## MICROCENTRALE SUR LE RUISSEAU DU COLOMBAN (SAVOIE)

Note en réponse aux demandes de  
compléments de la DDT73

Juillet 2021

Figure 3 : Comparaison des débits mesurés au seuil avec les débits du Bréda après application du coeff de BV

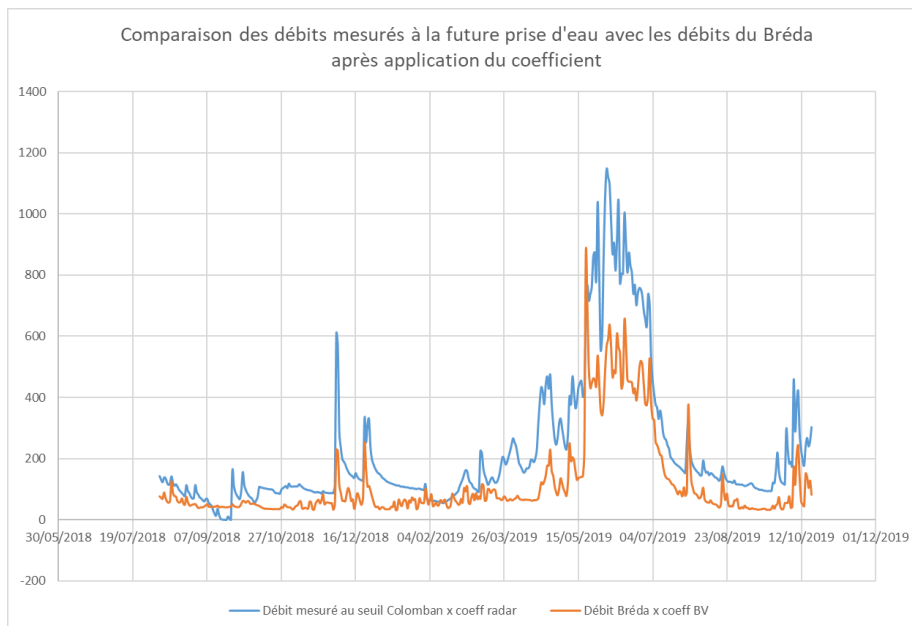
N° DE PAGE DE L'AVIS	REMARQUE DE LA DDT 73
1	<p>La méthodologie utilisée n'est pas claire.</p> <p>Afin de valider les données de débits, une comparaison avec le bassin versant du torrent du Breda a été réalisée. Or les bassins versants du Breda a une superficie très différente de celle du Colomaban (5km<sup>2</sup> pour le Colomaban contre 223km<sup>2</sup> pour le Breda) et son orientation est également différente. Il semble donc que le choix du bassin versant ne soit pas très judicieux.</p> <p>Des comparaisons avec d'autres bassins versants, même un peu plus éloignés, sont souhaitables pour confirmer les valeurs enregistrées. En outre, je vous prie de préciser les calculs de corrélations (définition du coefficient).</p>

Seulement, après y avoir appliqué ce coefficient, nous nous sommes aperçus que les courbes avaient bien les mêmes allures, mais que celles issue des mesures in-situ étaient légèrement au-dessus de celles issues de la station banque hydro :

Nous avons donc décidé d'ajuster ce coefficient en utilisant la fonction valeur cible d'Excel pour minimiser l'écart entre les deux courbes, cela nous amène au coefficient suivant :

Figure 12 : Courbe des débits classés annuels

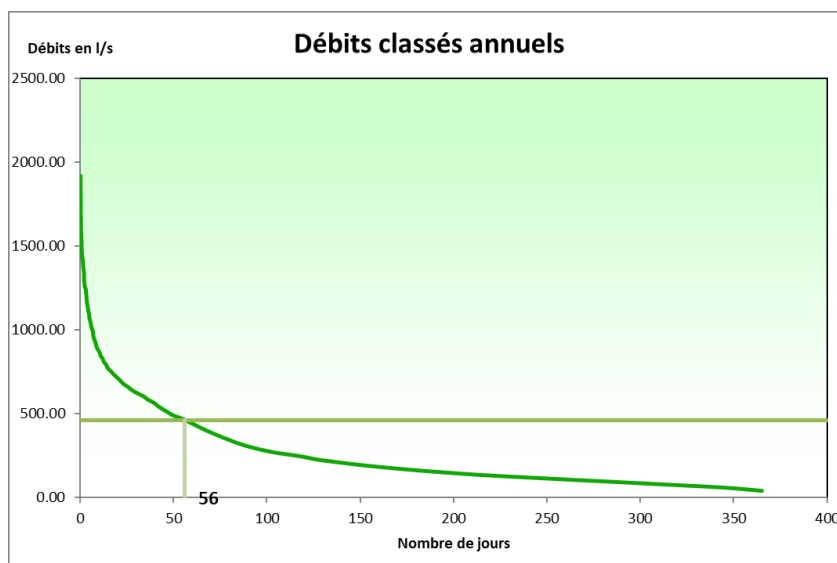
N° DE PAGE DE L'AVIS	REMARQUE DE LA DDT 73
2	<p>Des précisions sur le calcul du module, estimé à 248 l/s au droit de la prise d'eau, sont nécessaires.</p> <p>L'analyse faite avec la méthodologie de l'IRSTEA (Carto Consensus) révèle un module d'environ 180 l/s au droit de la prise d'eau.</p> <p>L'ensemble de ces remarques laisse à penser que le module naturel du cours d'eau est surestimé.</p> <p>Une majoration de ce débit induirait une modification du fonctionnement de la centrale : le nombre de jours de surverse serait donc diminué (il est indiqué « en moyenne plus de 4 mois par an » dans l'étude d'impacts).</p> <p>Je vous prie enfin de bien vouloir compléter le dossier avec la courbe des débits classés et les valeurs caractéristiques d'étiage (Q100, Q99, Q98, et Q95).</p>

Voici la courbe des débits classés :

Figure 19: Débits moyens mensuels naturels reconstitués du Colomban au niveau de la population de truite commune à 977 m NGF avec prélèvement (source : SERHY)

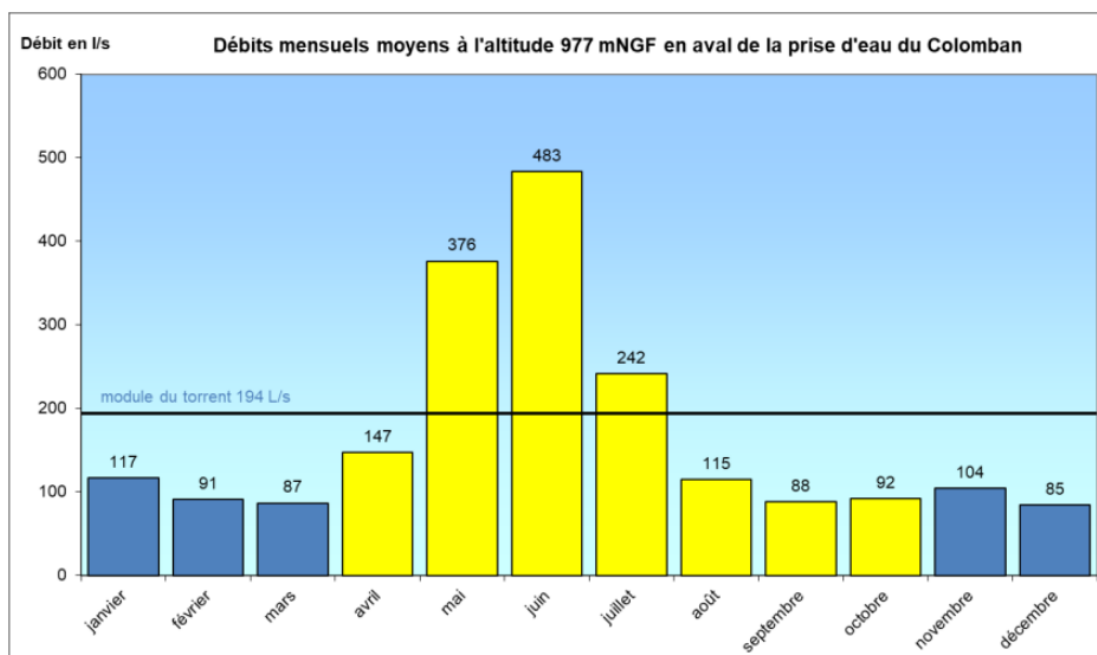
N° DE PAGE DE L'AVIS	REMARQUE DE LA DDT 73
2	<p>Dans la partie 2.6 de l'étude d'impact «Choix des débits du projet», il est précisé que «l'article L 214-18 du code de l'environnement impose de laisser dans le cours d'eau au moins un dixième de la valeur du débit moyen interannuel».</p> <p>Or, l'obligation principale de cet article, rappelée au 1 est la suivante : « 1.-Tout ouvrage à construire dans le lit d'un cours d'eau doit comporter des dispositifs maintenant dans ce lit un débit minimal garantissant en permanence la vie, la circulation et la reproduction des espèces vivant dans les eaux au moment de l'installation de l'ouvrage ainsi que, le cas échéant, des dispositifs empêchant la pénétration du poisson dans les canaux d'amenée et de fuite. Ce débit minimal ne doit pas être inférieur au dixième du module du cours d'eau en aval immédiat ou au droit de l'ouvrage».</p> <p>Vous comprendrez dès lors que le débit à laisser à l'aval immédiat de la prise d'eau est le Débit Minimum Biologique (DMB) sauf si celui-ci est inférieur au dixième du module. Et comme le rappelle la circulaire du 5 juillet 2011 , ce « débit minimum biologique doit être déterminé sur la base d'une étude spécifique dans le cadre de la procédure d'autorisation [ ... ] ».</p> <p>La valeur du 1/10ème du module est définie comme suit dans la circulaire «ces valeurs instituées par le législateur en tant que minimum intangible, ne sont en aucun cas des références de qualité ni des normes. Le débit minimum biologique ne saurait donc être assimilé d'emblée au 10ème du module. ».</p> <p>Le paragraphe 4.2.3.3 « Débit Minimum Biologique» présente l'estimation du DMB par la méthode EVHA (EVALuation de l'HABitat du poisson), pour différentes valeurs de débits, dont la plus faible est estimée à 661/s.Elle est par la suite considérée comme le débit réservé (page 216 de l'étude d'impact). Au vu des résultats de l'étude, le DMB retenu est donc de 66 1/s. Même si des apports intermédiaires sont présents dans le futur TCC (estimés à environ 26 1/s), le débit réservé, équivalent au débit minimum biologique, doit être laissé à l'aval immédiat de la prise d'eau. De plus, les apports complémentaires justifiant à eux seuls la proposition de la valeur de 40 1/s pour le débit réservé, ne sont pas localisés ni clairement quantifiés. En outre l'analyse n'est pas assez robuste pour garantir qu'avec un débit réservé à 40 1/s à la prise d'eau, un débit de 66 1/s serait maintenu, en tout temps, dans le tronçon représentatif étudié. Par ailleurs, cette justification laisse à penser qu'aucun enjeu n'existe dans la partie amont du TCC, avant apports intermédiaires. Or, si l'enjeu piscicole est effectivement négligeable sur les 2 stations amont, il est fait état d'une qualité hydrobiologique remarquable du torrent sur les 3 stations. L'enjeu est donc fort pour la faune macro-invertébré, y compris à l'amont du TCC, ce qui justifie un débit réservé à minima égal au QMNA5, calculé à 64 1/s, valeur assimilable à l'estimation du DMB.</p> <p>De plus, l'étude d'impact précise en page 265 que les incidences sont négligeables pour l'enjeu évolution climatique du fait de la présence d'un DMB sur</p>

la durée de vie de la microcentrale. Il est donc bien nécessaire de fixer le débit réservé à minima à la valeur du DMB, soit 66 l/s minimum, dès l'aval immédiat de la prise d'eau. En effet, l'évolution climatique pourrait avoir un impact sur les apports intermédiaires, notamment en période d'étiage hivernal. Ils pourraient se voir amoindris, et le débit réservé, s'il est fixé à 40 l/s, n'atteindrait plus la valeur du DMB de 66 l/s, y compris dans le tronçon considéré. Sur la forme, certaines phrases dans l'étude d'impact ne sont pas très claires ou prêtent à confusion :

Première remarque : le DMB calculé est bien de 66 l/s au droit de la station EVHA (altitude 977 m) et non au droit de la prise d'eau. Si on considère les apports intermédiaires de l'ordre de 26 l/s entre la prise d'eau et la station EVHA, on obtient donc un débit réservé + apports intermédiaires correspondant au DMB calculé au droit de la station EVHA. Le graphique présenté en amont de cette note montre même que les débits mensuels reconstitués après prélèvements sont nettement supérieurs au DMB.

DEUXIEME REMARQUE : il y a eu un oubli dans la phrase. Nous aurions dû ajouter « la gamme de débit minimum biologique s'étend de 66 à 90 l/s ». Un DMB est défini pour caractériser une gamme de débits permettant le maintien de la vie aquatique. Une fois cette gamme de DMB définie on analyse les autres éléments environnants pour statuer sur le débit réservé (enjeux biologiques, perturbations physico-chimiques, thermie). Nous avons donc suivi cette méthode : définition d'une gamme de DMB comprise entre 66 et 90 l/s et ensuite définition d'un débit réservé de 66 l/s.

TROISIEME REMARQUE : débit d'équipement de 380 l/s ... concernant cet élément, nous modifierons le tableau. Le débit d'équipement est de 420 l/s.

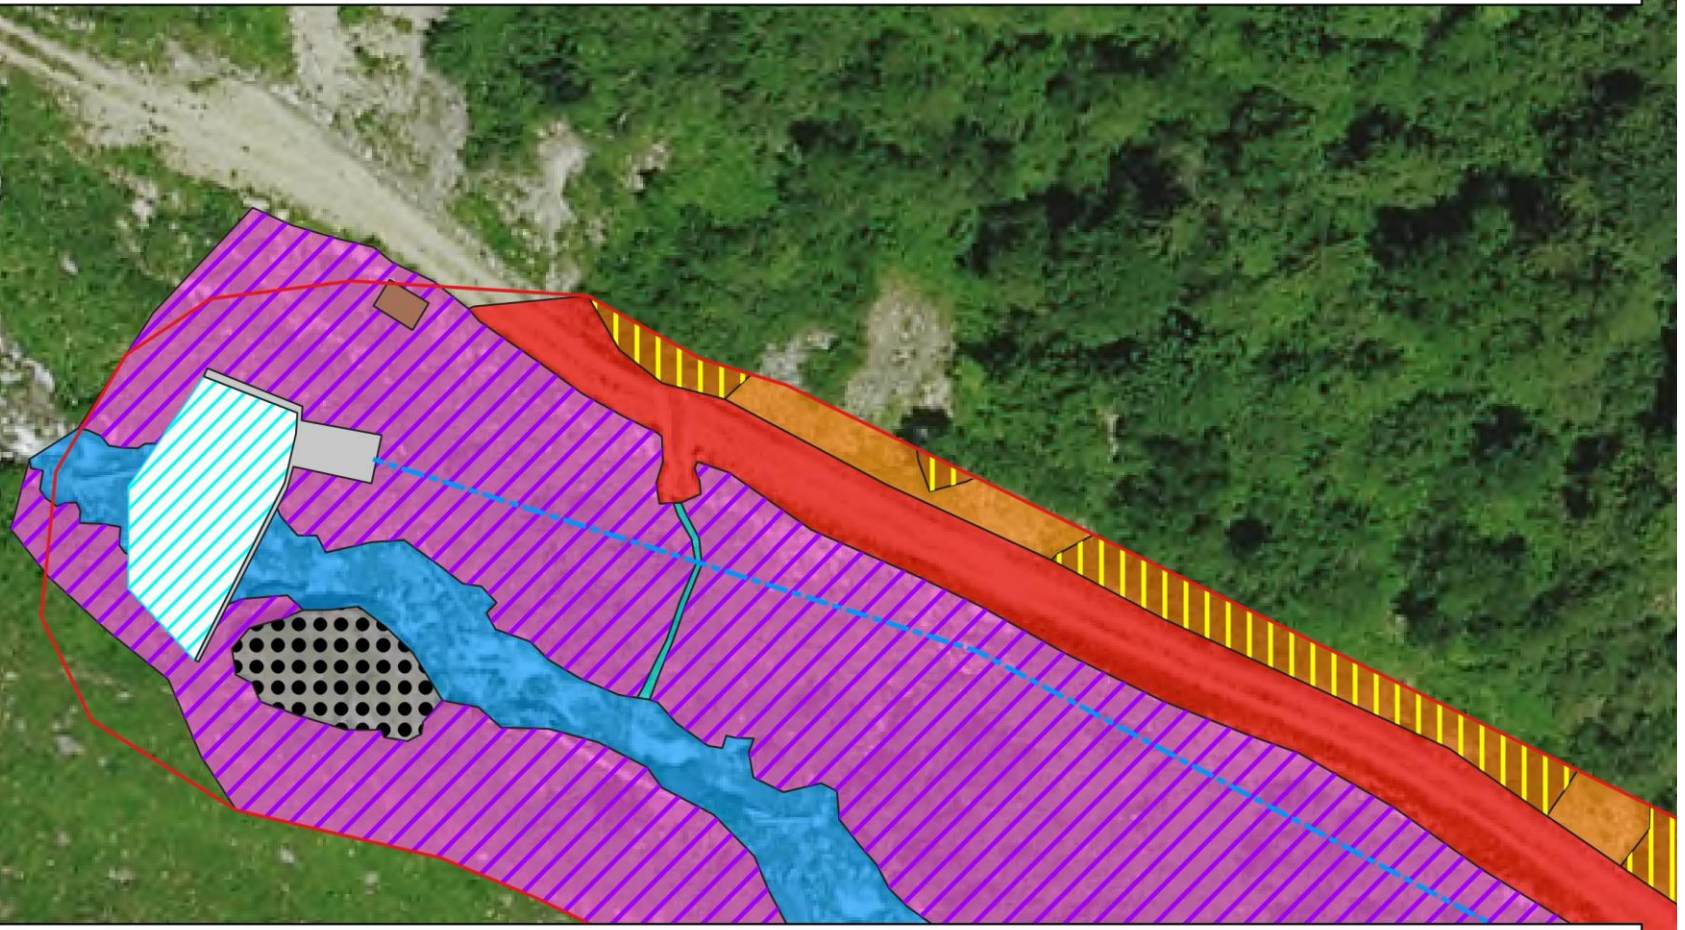
N° DE PAGE DE L'AVIS	REMARQUE DE LA DDT 73
3	La cartographie des habitats naturels montre la présence d'habitats naturels en mélange (cf. p1 01 étude d'impact-E5.511 Mégaphorbiaies alpines x E5.43 lisières forestières ombragés). Il s'agit d'habitat humide pro parte au sens de l'arrêté du 24 juin 2008 modifié. Il est précisé plus loin dans l'étude d'impact (p1 06) que ces habitats sont dominés par les espèces hygrophiles. Le secteur est majoritairement occupé par des espèces végétales caractéristiques de zones humides. Il s'agit donc bien d'un habitat de zone humide au sens réglementaire.
3	Le tableau de synthèse des incidences sur les habitats naturels (p227 étude d'impact) indique une destruction de 100 m <sup>2</sup> de zone humide. Au vu des éléments fournis, cette surface semble correspondre uniquement à la surface minimale ennoyée par le barrage. Elle ne semble pas prendre en compte l'ouvrage à l'aval du barrage, le local technique et la surface ennoyée à l'amont. L'impact final sur les habitats humides identifiés pourraient être plus important. Des précisions et/ou justifications sont attendues sur ce point.

L'incidence du projet sur les zones humides a été revue au regard de la surface d'habitat mixte Mégaphorbiaies alpines (E5.111) x Lisières forestières ombragées (E5.43) qui sera impactée à la fois par :

- > les travaux d'enfouissement de la conduite en rive gauche du ruisseau de Colombar ;
- > l'ouvrage de prise d'eau qui sera construit en travers du cours d'eau pour constituer la retenue d'eau qui alimentera la conduite ;
- > l'ouvrage du local technique qui sera construit à proximité de la prise d'eau en bordure de la piste 4x4 ;
- > le plan d'eau formé par l'ouvrage de la prise d'eau.

Au total, comme l'indique le tableau figurant page suivante, la surface totale d'habitat mixte humide E5.111 x E5.43 impactée par le projet sera d'environ 515 m<sup>2</sup>.

Mesure de réduction - Adaptation du calendrier des travaux en fonction des périodes sensibles de la faune

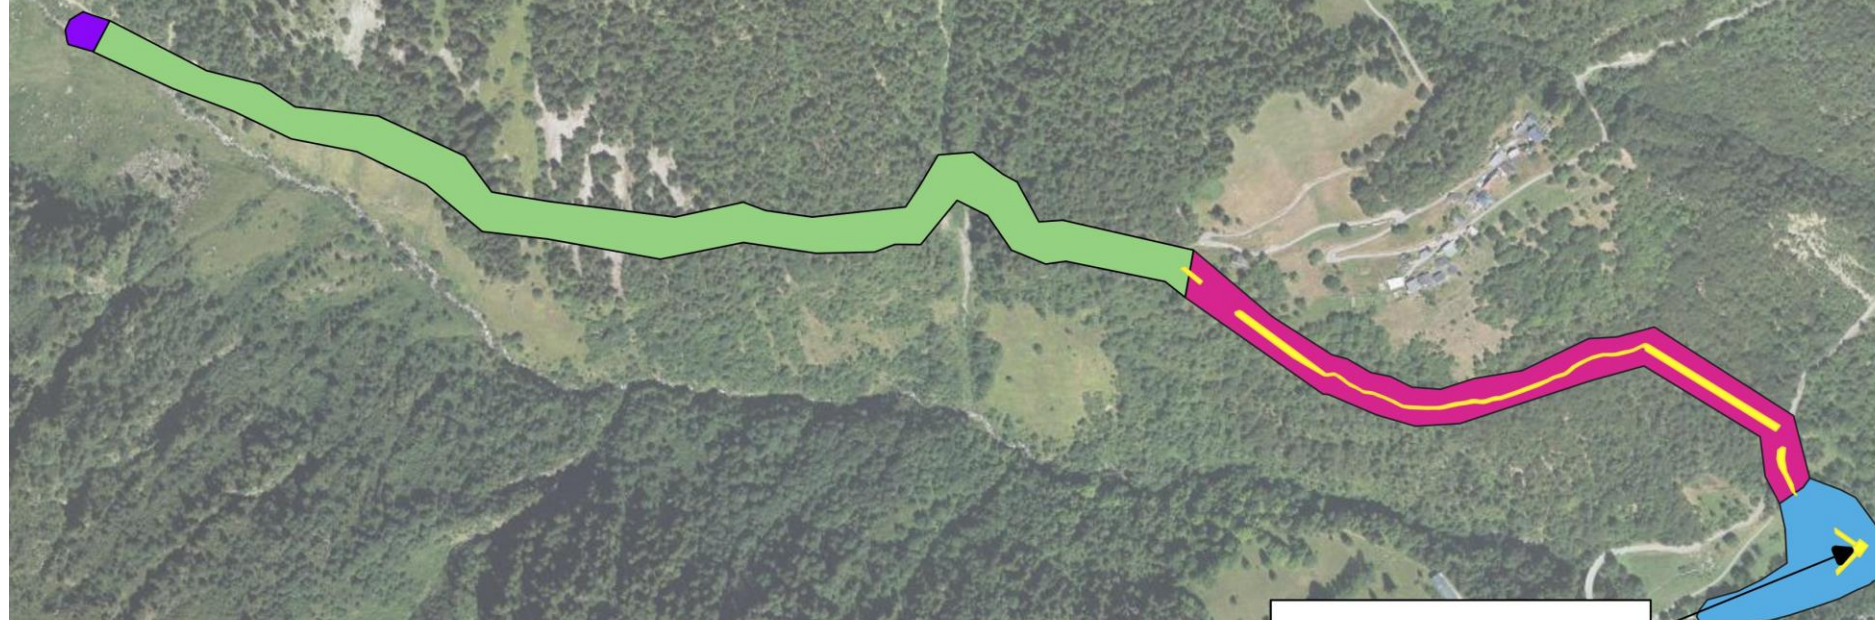
N° DE PAGE DE L'AVIS	REMARQUE DE LA DDT 73
9	La ME2 constitue de la réduction et non de l'évitement ; de plus, la période sensible ne s'arrête pas à fin juin, encore moins à cette altitude ! Une modification de la mesure est nécessaire (sauf travaux en cours d'eau où la période semble adaptée à la Truite).

La mesure d'évitement n°2 intitulé « Adaptation du calendrier des travaux en fonction des périodes sensibles de la faune terrestre et aquatique » a été requalifiée en mesure de réduction. Des modifications ont été apportées au calendrier des travaux en prenant en compte les remarques inscrites dans la demande de compléments.

La période d'octobre à novembre peut être utilisée comme période de travaux si aucun travaux n'est réalisés au sein même du lit du cours d'eau (voir plan de phasage des travaux ci-dessous). Ainsi la troisième étape de construction de la prise d'eau qui consiste à construire le dessableur, le local technique et les enrochements nécessaires sera réalisée au mois d'octobre sur la zone. Ces travaux seront entièrement réalisés en dehors du lit du cours d'eau et bien plus en amont de celui-ci. Des précautions seront prises pour limiter au maximum les incidences sur le milieu aquatique lors du retrait du batardeau.
